**PREDMET:** Odgovor na dopise Projektanta, od 11.12.2017. i voditelja projekta (Project managera), br. OM/No.04/17/FZOEU/MB/SP/18.12.2017., od 18.12.2017.godine. Sanacija odlagališta komunalnog otpada „Sitnica“ sa zatvorenim sustavom odvodnje., ICB No: EPEEF/ICB-W/1

**PREDMET:** Konstatacija stanja na zahvatu, zahtjevi i predlozi za izvođenje radova. Sanacija odlagališta komunalnog otpada „Sitnica“ sa zatvorenim sustavom odvodnje., ICB No: EPEEF/ICB-W/1

**PREDMET:** Zahtjev za očitovanjem po dopisu 052/2017-AT. Sanacija odlagališta komunalnog otpada „Sitnica“ sa zatvorenim sustavom odvodnje., ICB No: EPEEF/ICB-W/1

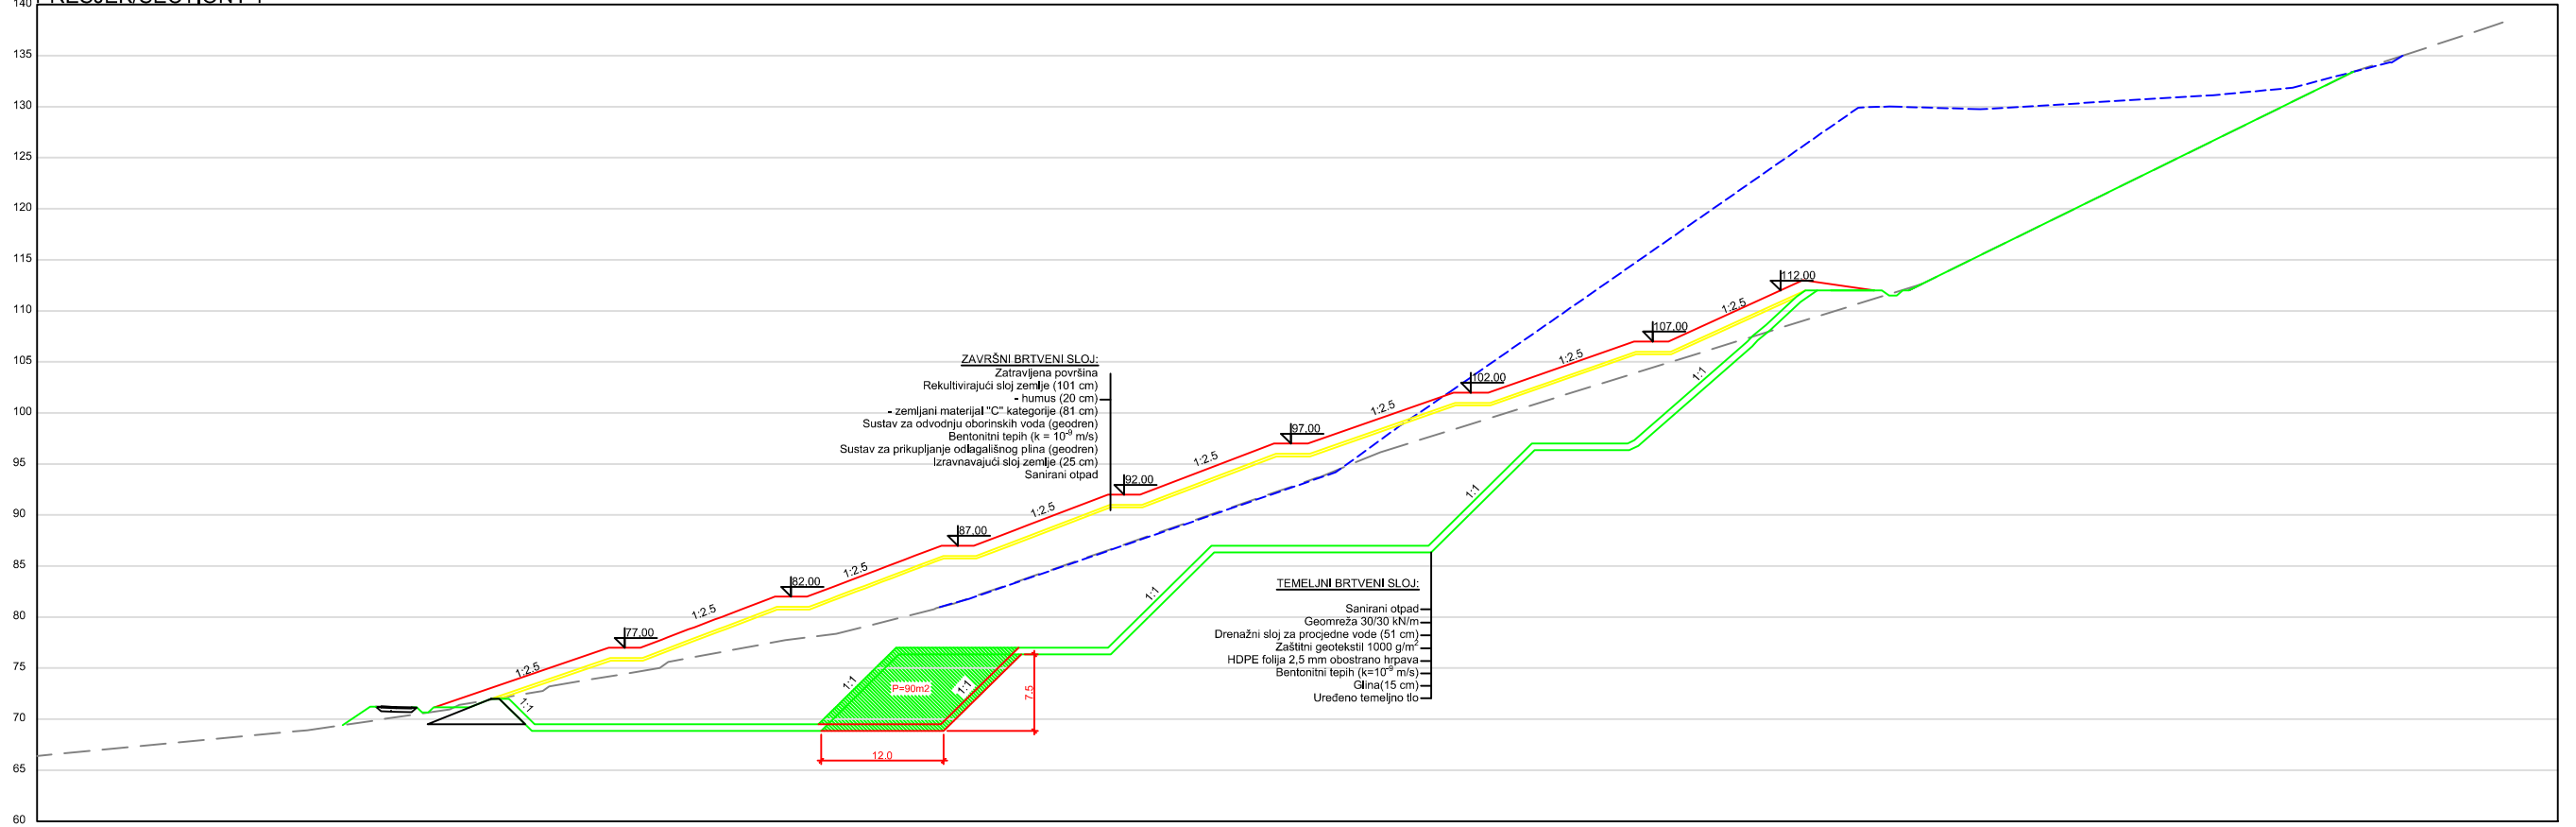
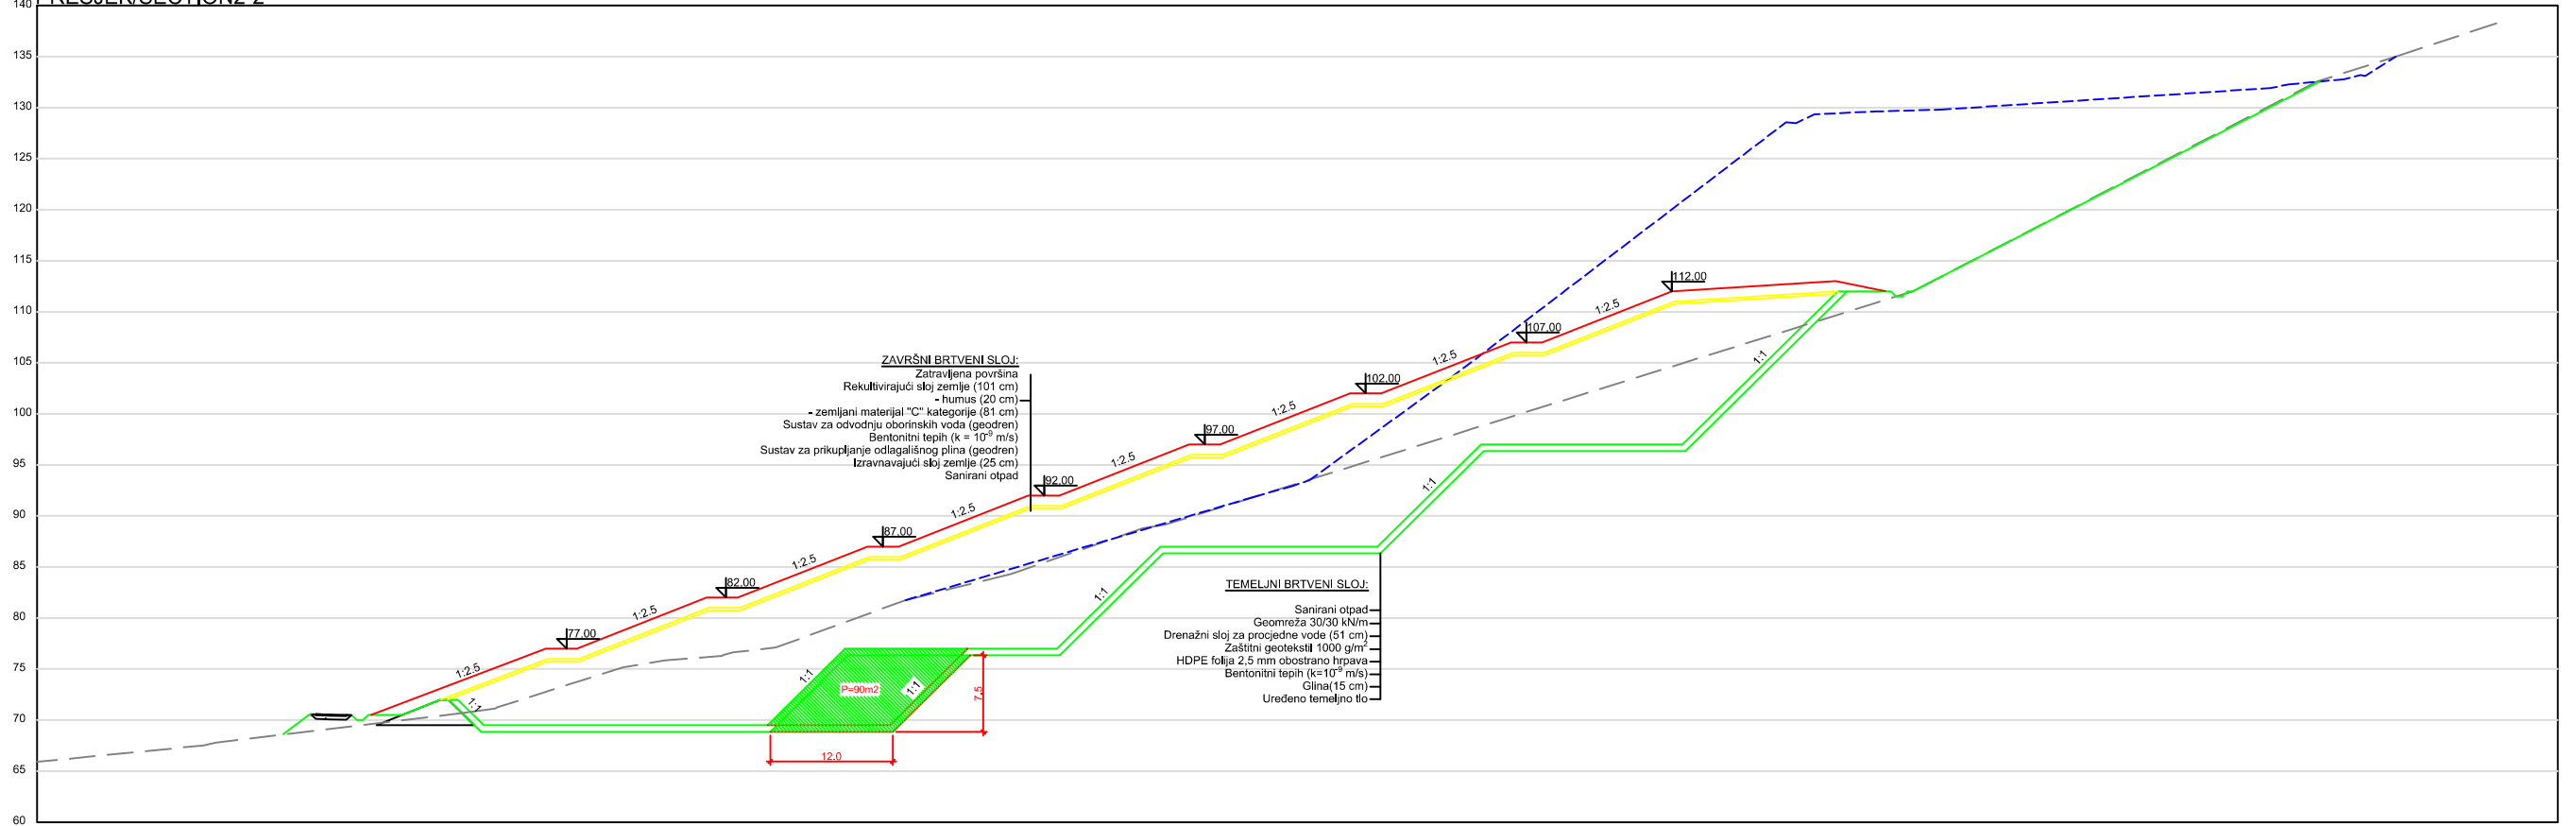
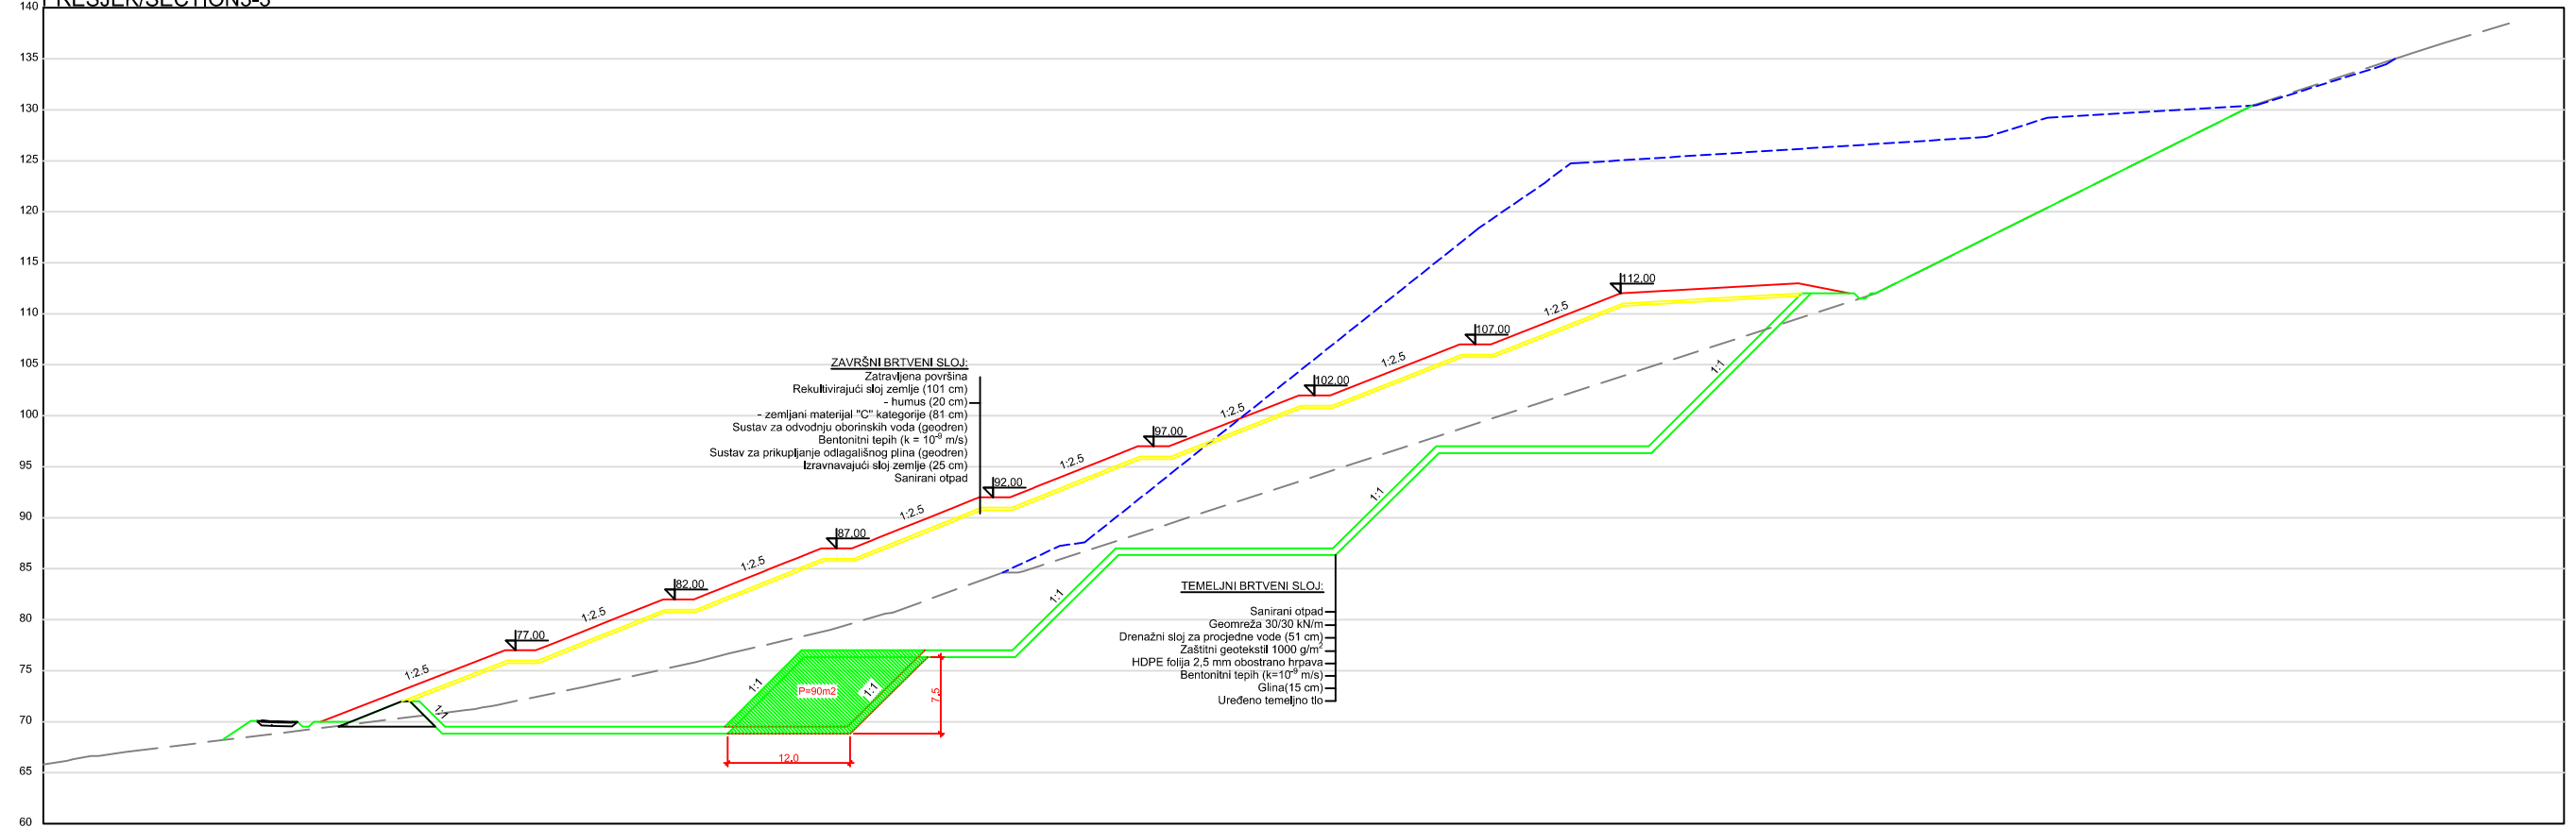
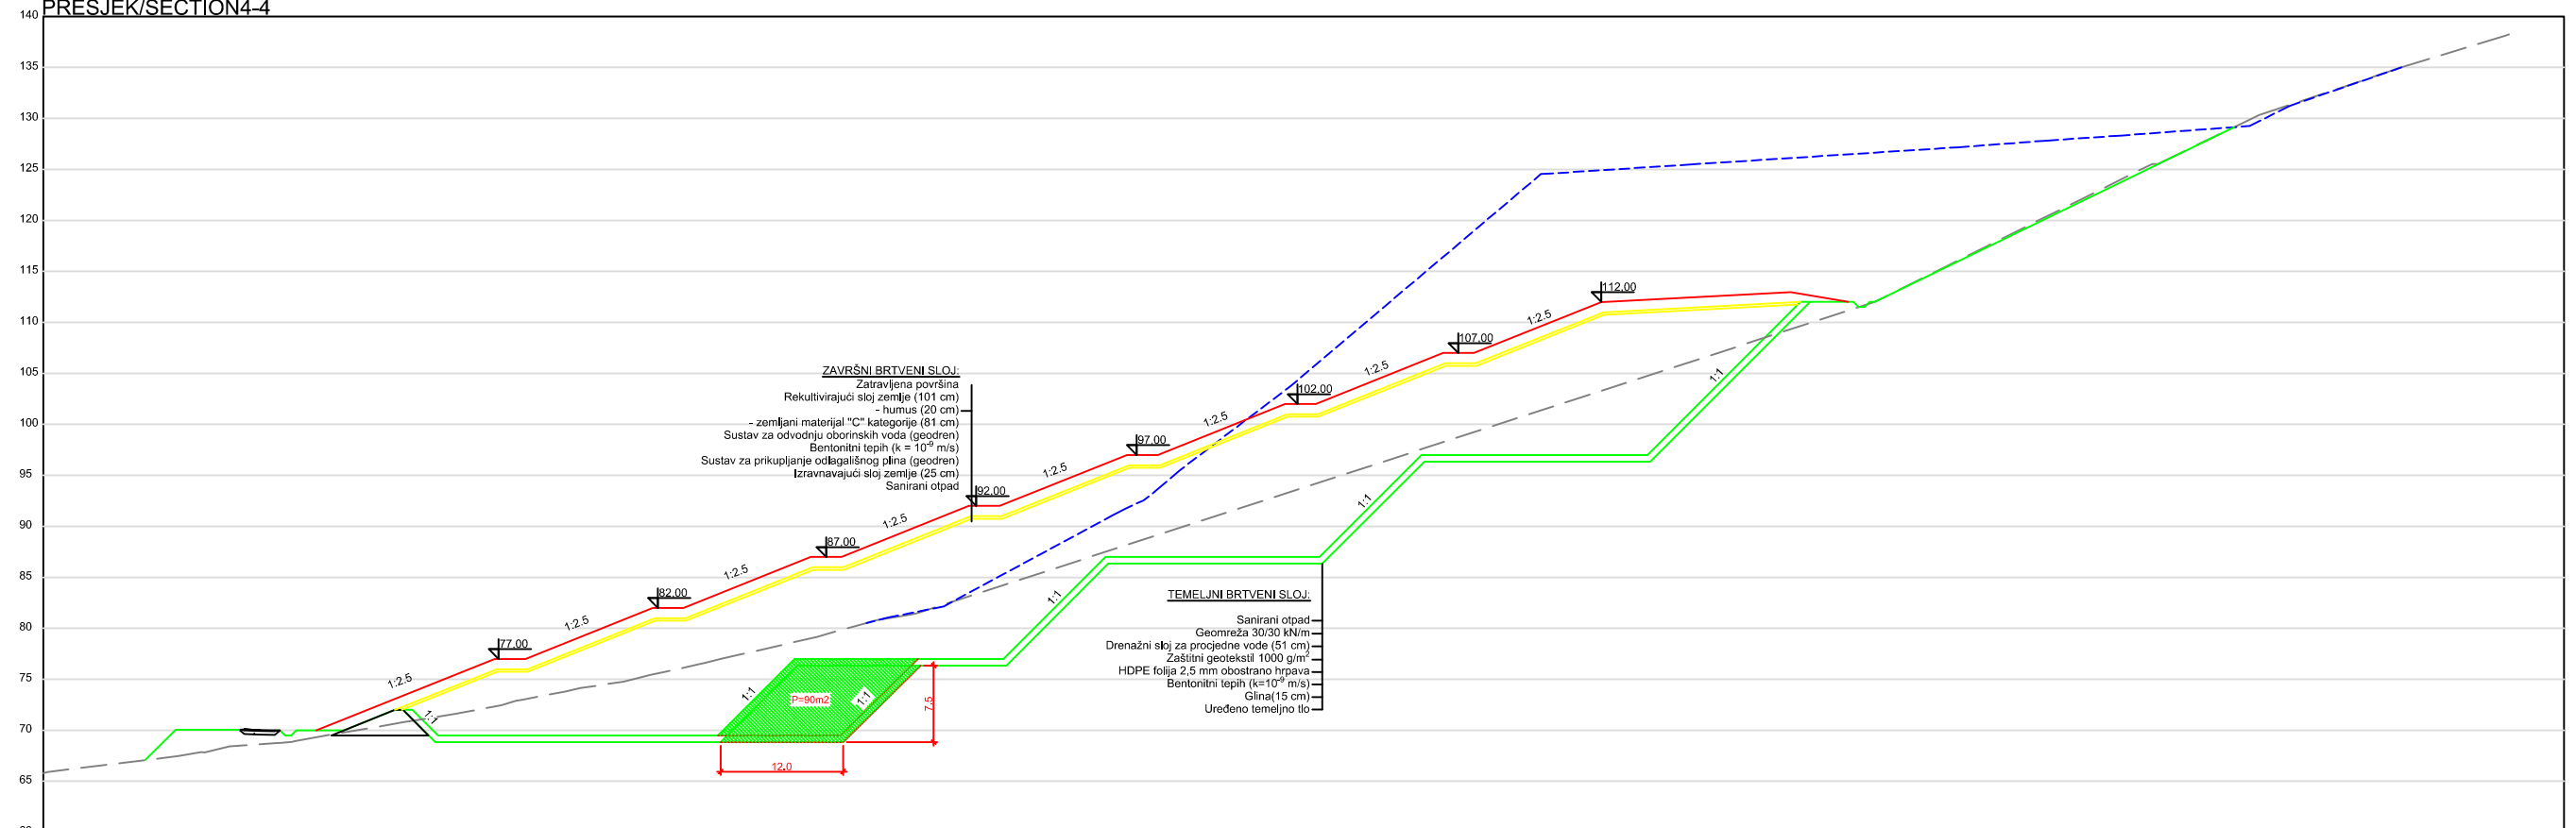
- A 1.P.) Zbog opasnosti klizanja i urušavanja otpada, a time i ugroze projekta, veće količine otpada, predlažemo da se 1.odlagališna kazeta (ploha) izvede sa većim volumenom (cca.  $18000 \text{ m}^3$ ), na način da se unutarnji pokos 1.odlagališne kazete translata za 12m u/prema 2 odlag. kazeti, čime će se omogućiti ugradba veće količine otpada u 1.odlag. kazetu, te se osigurava stabilan i suguran tehnološki proces nastavka realizacije projekta odnosno izgradnje ostalih

odlagališnih kazeta. Na navedeni način osigurava se dodatan prostor za ugradbu otpada, a ukoliko Naručitelj bude smatrao da mu isti nije potreban onda se na samom kraju izvođenja radova može povećati donja kota 4. odlagališne kazete, čime će se smanjiti njena velika visina i količina koja je ovim prijedlogom povećana u odlag. kazeti no.1..

Ovome u prilog ide i činjenica da Naručitelj nema dodatni manipulativni prostor za privremeno deponiranje otpada i veća količina otpada koja je nastala u međuvremenu. U prilogu poprečni presjeci sa prijedlogom izvedbe povećanja odlag. kazete no.1.
